Der Bürgermeister
Hilden, den 17.02.2022
AZ.: IV/61.1 Groll_BPlan 255

Beschlussvorlage

Bebauungsplan Nr. 255 für den Bereich Karnaper Straße/ Diesterwegstraße/ Eisenbahntrasse im Stadtteil Hilden- Süd:

- 1. Abhandlung der Stellungnahmen und Anregungen aus der Offenlage vom 30.09.2019 bis 15.11.2019 einschl.**
- 2. Erneuter Offenlagebeschluss**

Anlage 6.1 und 6.2 zum Schalltechnischen Gutachten (Stand 24.02.2020)

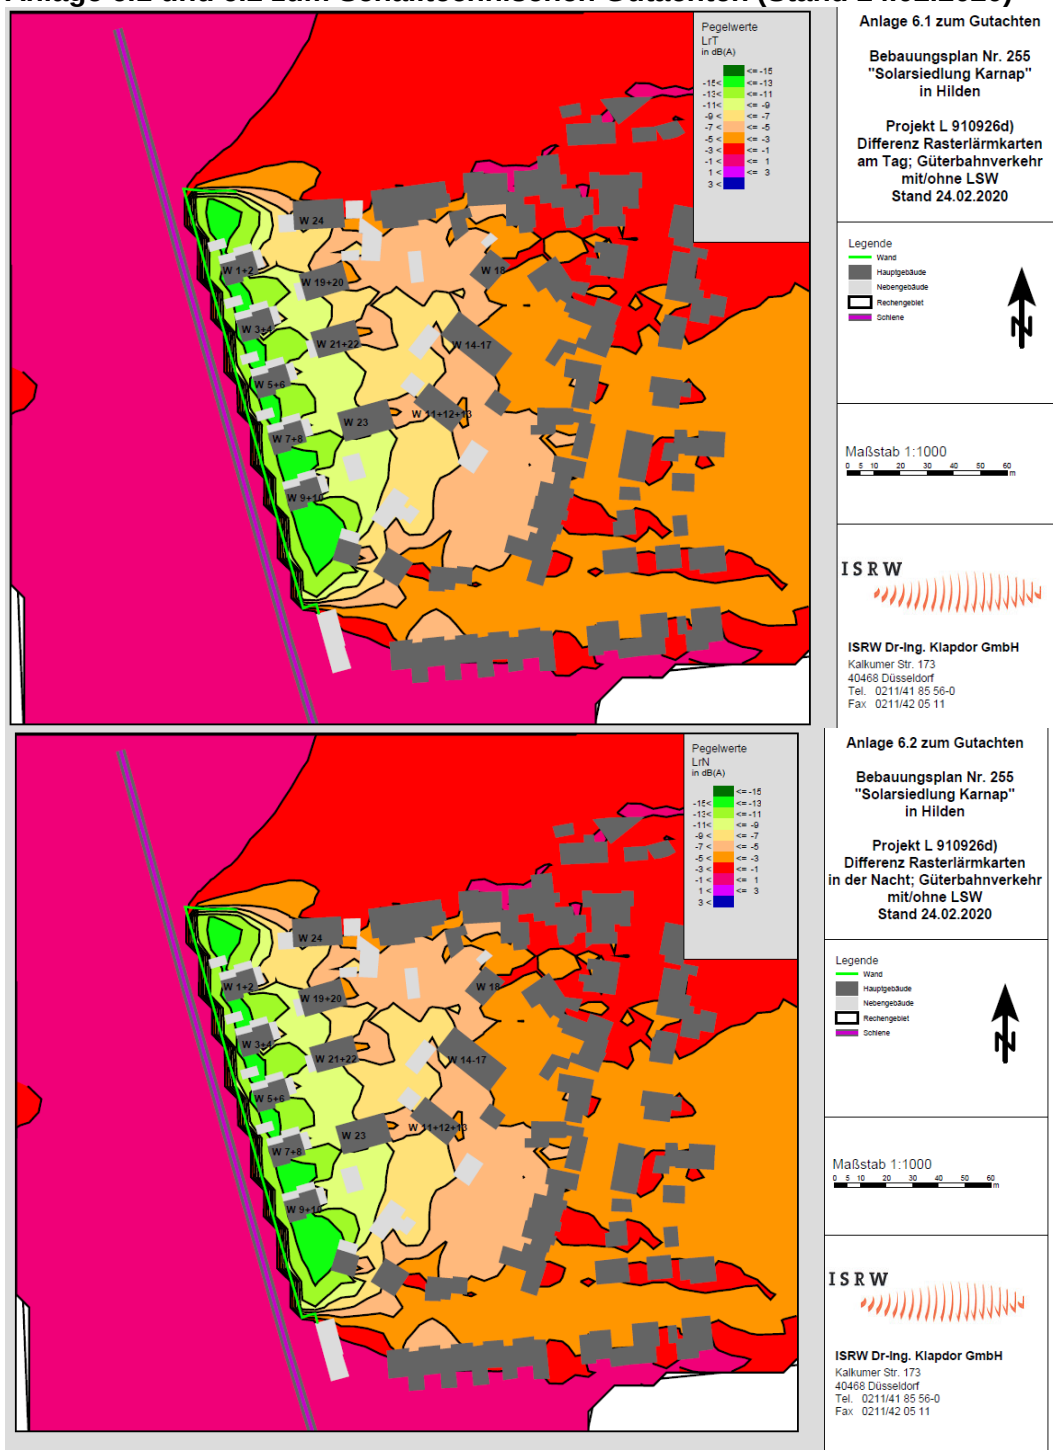
- Werden Belastungen durch reflektierten Lärm an der Lärmschutzwand etc. für die Bereiche entlang der Karnaper Straße, Fröbelstraße etc. als „Fremdgeräusche“ herangezogen? Wurde dieser Lärm berechnet und bewertet? Und soll dieser – induzierte Lärm z.B. durch Reflektion als Argumentation einer Überlagerung entlastend herangezogen werden?
- Kann und darf die Stadt Hilden zugunsten eines Erschließungsträgers auf aktiven Schallschutz verzichten und den ohnehin schon belasteten Nutzer*innen im B-Plan-Bereich passive Schallschutzmaßnahmen auferlegen?
- Was ist mit notwendigen Schutzmaßnahmen für die im dortigen Bereich bereits wohnende in bestehenden Häusern durch Reflektionen, Überlagerungen, Doppelungen etc. zur Abwehr einer Zusatzbelastung?

Ohne entsprechende Untersuchungen und Darstellungen der Lärmbelastung über das Gebiet des Bebauungsplanes hinaus sei keine sachgerechte und vollständige Abwägung möglich.

Gem. Kapitel 6 „Grundlagen der Berechnung und deren Darstellung“ wird über das Computerprogramm (Soundplan 8.0), das die Gelände- und Gebäudesituation und die Emissionsquellen als Eingangsgröße enthält, nach den Algorithmen der entsprechenden Normen der TA Lärm, der DIN 18005, der RLS-90 und der Schall 03 der Schallimmissionspegel in der Umgebung und im Plangebiet berechnet. Dabei werden auch die Reflexionen an den Gebäudeflächen einschl. möglicher Seitenbeugungen an Gebäudekanten berücksichtigt.

Die im Lärmschutzgutachten (Stand 24.02.2020) dargestellten Anlage 6.1 und 6.2 zum Gutachten zeigen, dass sich durch Umsetzung der geplanten Baumaßnahme mit Lärmschutzwand auch für die bestehenden Häuser ausschließlich Verringerungen bei den Lärmpegeln ergeben und sich keine Zusatzbelastungen ergeben.

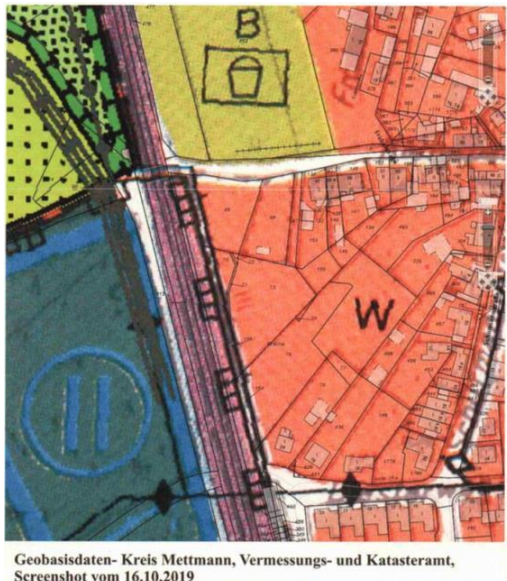
- „Zukünftige Bebauungen sollten weit genug entfernt vom BÜ Karnaper Str. (Str. 2324 km) geplant werden, damit eine Ausweitung des BÜ zur Anpassung an die zukünftige Verkehrsentwicklung oder ein Ersatz des BÜ durch ein Brückenbauwerk möglich ist. Die Bahn bittet um Prüfung, ob eine Beseitigung des BÜ nach §§ 3, 13 EKrG (Eisenbahnkreuzungsgesetz) bereits jetzt angestrebt werden sollte.“

Der notwendige Abstand einer geplanten Bebauung zu Flächen einer möglichen Erweiterung/ Ersatz des BÜ, wie z.B. durch ein Brückenbauwerk, könne erst beurteilt werden, wenn ein Flächenbedarf von der DB AG angefragt wurde. Hierzu seien keine weiteren Informationen vorhanden und die Stadt hätte sich nicht nach z. B. dem Flächenbedarf eines eventuellen Brückenbauwerkes oder anderer Ausbauvarianten erkundigt.

Seitens der Stadtverwaltung wird derzeit davon ausgegangen, dass der Bahnübergang in seiner heutigen Form erhalten bleibt. Mit diesem Inhalt hat sich die Stadt Hilden der DB AG gegenüber auch geäußert.

Die Einmündung der Erschließungsstraße des geplanten Wohngebietes liegt außerhalb einer benötigten Aufstelllänge von 27,00m, sodass dennoch eine Erweiterung BÜ zur Anpassung an die zukünftige Verkehrsentwicklung oder ein Ersatz des BÜ durch ein Brückenbauwerk möglich wären. Im Plangebiet liegen ausschließlich unversiegelte Flächen an den geplanten Lärmschutzwanddurchgängen für die Zauneidechse. Dass Oberflächenwasser von versiegelten Flächen im Plangebiet durch die Durchgänge auf das Bahngelände gelangt, kann, nicht zuletzt auch mit Blick auf die zukünftige Entwässerungsplanung für das Plangebiet, ausgeschlossen werden.

Abbildung 1: Google-Maps-Luftbild von einem Teil des Plangebiets und Umgebung

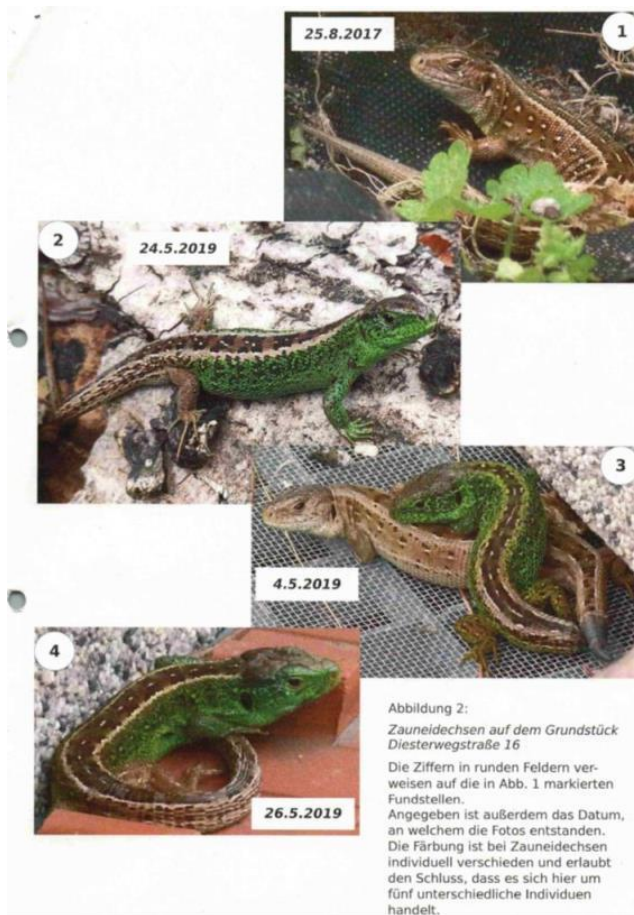
Diese jährlichen Beobachtungen werden demnach nur ca. 40 m von der Ostgrenze des Plangebietes entfernt gemacht, was den Schluss nahelegt, dass auch im Plangebiet selbst Zauneidechsen leben - entgegen der Schlussfolgerung von Lill und Sparta (s.u.).

Es ist nicht unwahrscheinlich, dass die bebauungsbedingte Schädigung oder Vernichtung einer potentiell dort lebenden Zauneidechsenpopulation den Bestand der Art auf so nachhaltige Weise schädigt, dass dies nicht durch die Entwicklung einer Brachfläche als Zauneidechsenhabitat - wie in 12.7.2.4 der „Begründung und Umweltbericht“ zum Bebauungsplan vorgesehen - ausgeglichen werden kann.

Sichtungen von Zauneidechsen auf dem Grundstück Diesterwegstr. 16 sind durch Pfeile markiert. Die Zahlen verweisen auf Bilder der entsprechenden Individuen in Abbildung 2.

Der Hinweis, dass eine Besiedelung durch die Zauneidechse auch auf dem Grundstück Diesterwegstraße 16 anzunehmen ist, wird zur Kenntnis genommen. Das Grundstück liegt außerhalb des Plangebietes und die Notwendigkeit einer Ausweitung oder Wiederholung der bereits erfolgten fachgerechten Bestandserfassung im Rahmen dieses Bebauungsplanverfahrens wird nicht gesehen. Bezüglich der angezweifelte Wirksamkeit der CEF-Maßnahme wird darauf hingewiesen, dass in den Textlichen Festsetzungen hierzu die folgende weitere Ausführung mit aufgenommen wird:

„- Im Sinne eines Risikomanagements wird in den 3 Jahren nach Realisierung der Baumaßnahmen sowohl die Nutzung der Kompensationsfläche als auch des Bereiches der Bahnböschung durch Zauneidechsen gutachterlich überprüft. Die Ergebnisse dieser Überprüfung sind der Unteren Naturschutzbehörde jährlich vorzulegen. Nach Abschluss des dreijährigen Kontrollzeitraums ist mit der Unteren Naturschutzbehörde abzustimmen, ob eine Modifikation der Ausführung und / oder Lage der Kompensationsfläche erforderlich ist.“

Abb.: Lage WG Hilden-Karnap der WW Baumberg GmbH und geplante Wasserschutzzonen

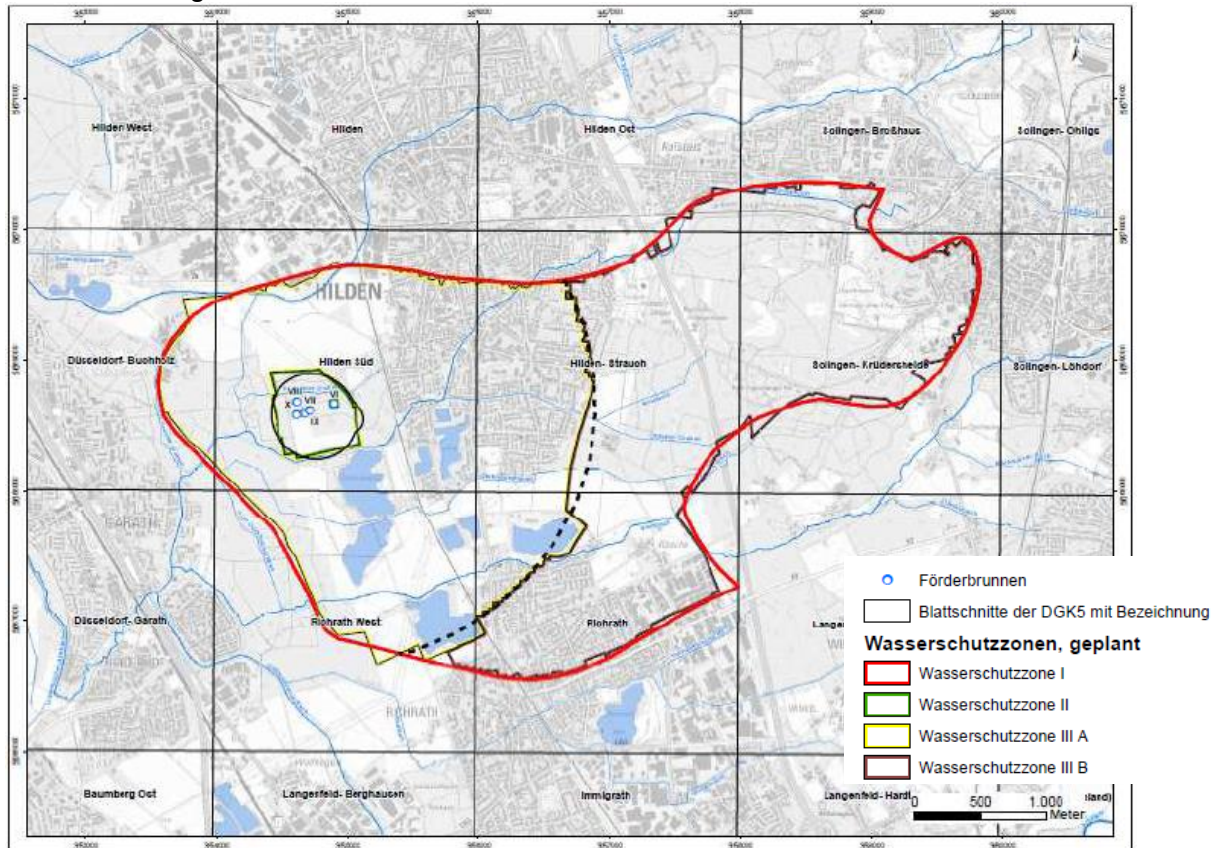
Abweichend von der einstigen Stellungnahme wurde festgestellt, dass das Vorhabengebiet nun in der Zone III A des geplanten Wasserschutzgebietes „Hilden-Karnap“ und folglich im Einzugsgebiet der öffentlichen Wasserversorgung durch die Wasserwerk Baumberg GmbH liegt.

Da erforderliche wasserrechtliche Regelungen in der Zuständigkeit der Unteren Wasserbehörde des Kreises Mettmann liegen, ist das Einvernehmen mit dieser Behörde beim Bebauungsplan Nr. 255 herzustellen.

Daher ergeben sich aus der Stellungnahme des Sachgebietes Wasserversorgung keine weiteren Konsequenzen für die Planung.

Anlage zu Verfahrensfehler zu den Planungsunterlagen

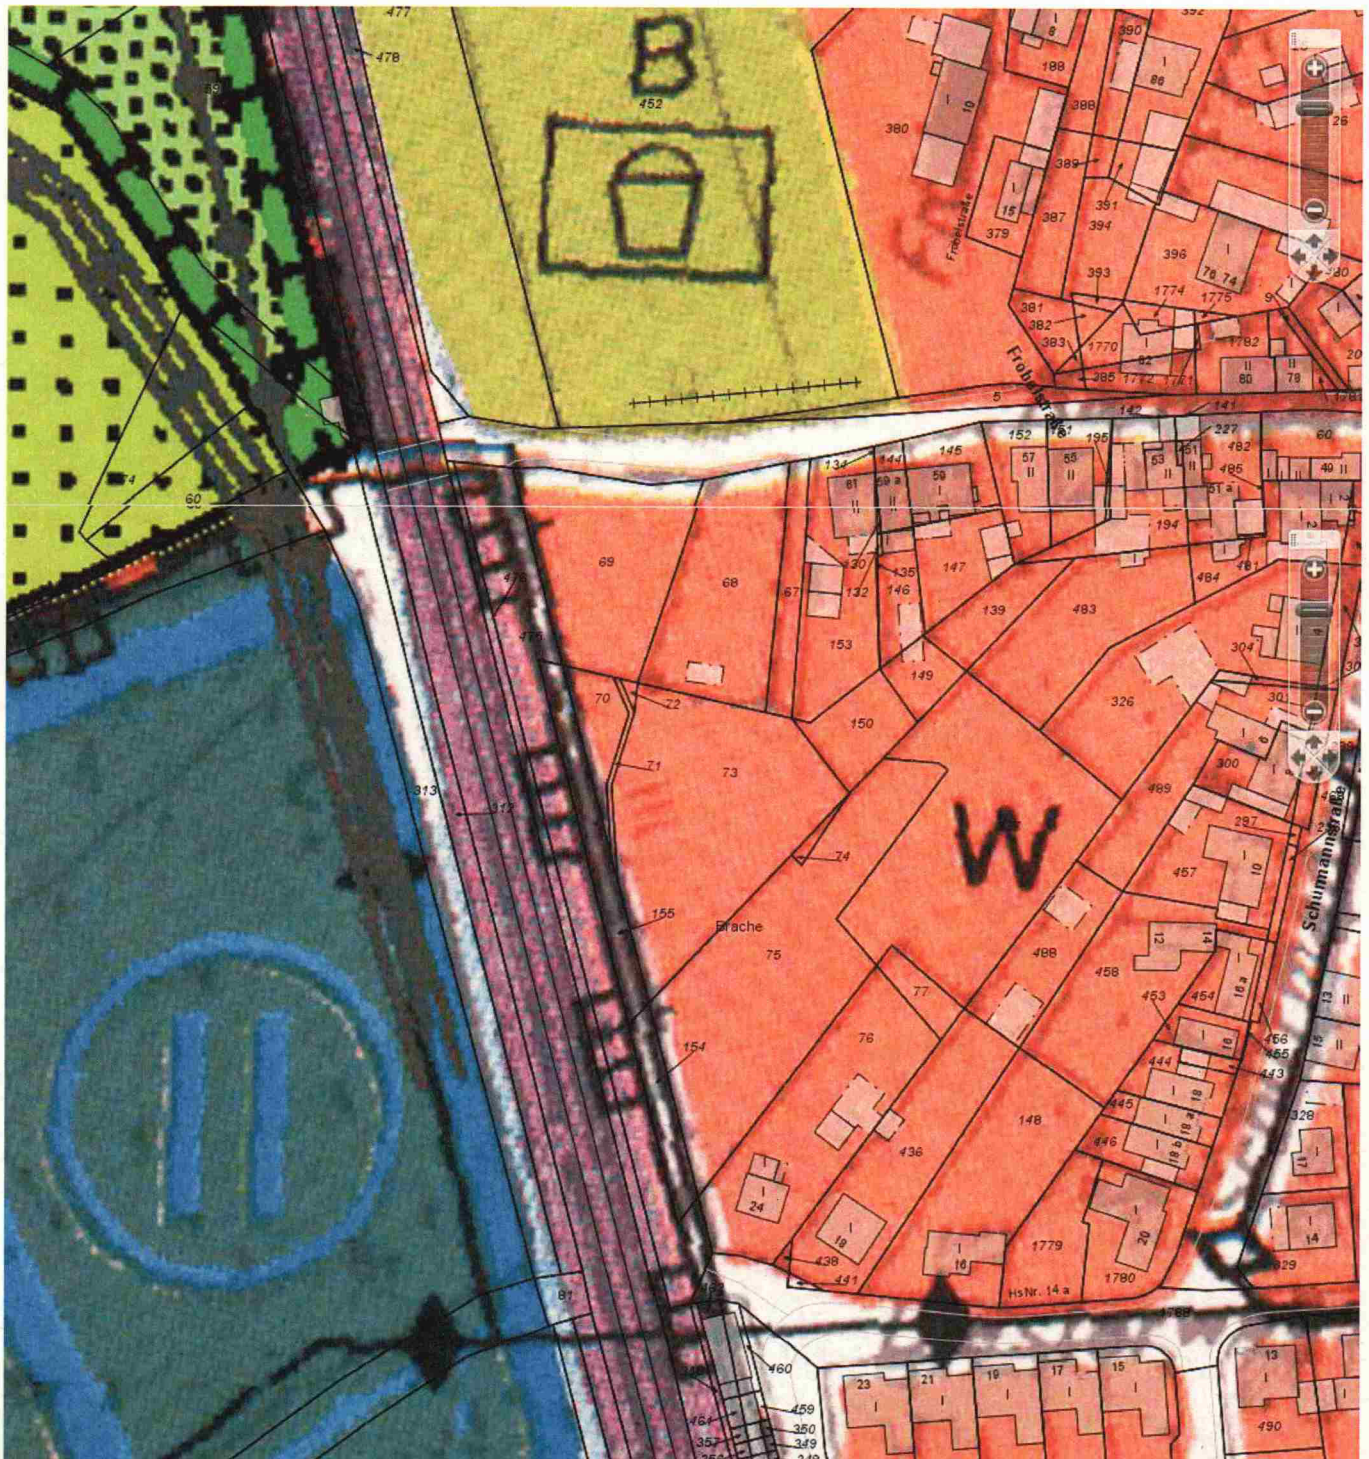
1. Die Wohngebietsausweisung im FNP ist deutlich kleiner dargestellt als das ausgewiesene Gebiet des Bebauungsplanes
2. Es ist eine klare (auch farbliche) erkennbare Abgrenzung der Diesterwegstraße entlang der Bahnlinie dargestellt.
3. Die Grenze des Landschaftsplanes liegt erkennbar direkt angrenzend an die Diesterwegstraße östlich der Bahnstrecke
